SOPRINTENDENZA SPECIALE PER IL PIANO NAZIONALE
DI RIPRESA E RESILIENZA

Oggetto: **[ID: 8102] UDINE, POZZUOLO DEL FRIULI E PAVIA DI UDINE (UD):** Progetto Definitivo PRG e ACC del P.M. Carnaccio ed opere sostitutive dei PL interferenti, nell'ambito del Completamento del Nodo di Udine.
Procedimento ai sensi dell'art. 23 del D. lgs.152/2006
Proponente: Società RFI Rete Ferroviaria Italiana S.p.A.
Parere

Fig. 3 Progetto della viabilità di raccordo SL01

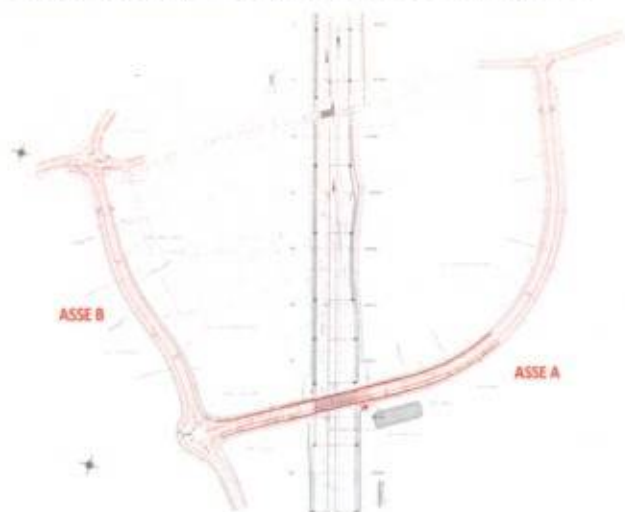
Unitamente alla realizzazione del sottopasso, la soluzione progettuale introdotta per l'eliminazione dei due passaggi a livello su Via Casali Caiselli e sulla strada podereale prevede un intervento di riorganizzazione della viabilità di attraversamento della linea ferroviaria caratterizzato da due diversi assi, con uno sviluppo complessivo di circa 850 m: uno (asse A) che sottopassa la Linea ferroviaria; l'altro (asse B) che corre parallelo alla ferrovia (lato ovest) e connette via Casali Caiselli all'asse B. L'intervento prevede inoltre la realizzazione di due rotonde: una, con diametro esterno di 23 m, in corrispondenza dell'esistente incrocio tra via Casali Caiselli, via Bellini e via Galilei; l'altra, di diametro esterno di 27 m, all'intersezione tra gli assi A e B di progetto.
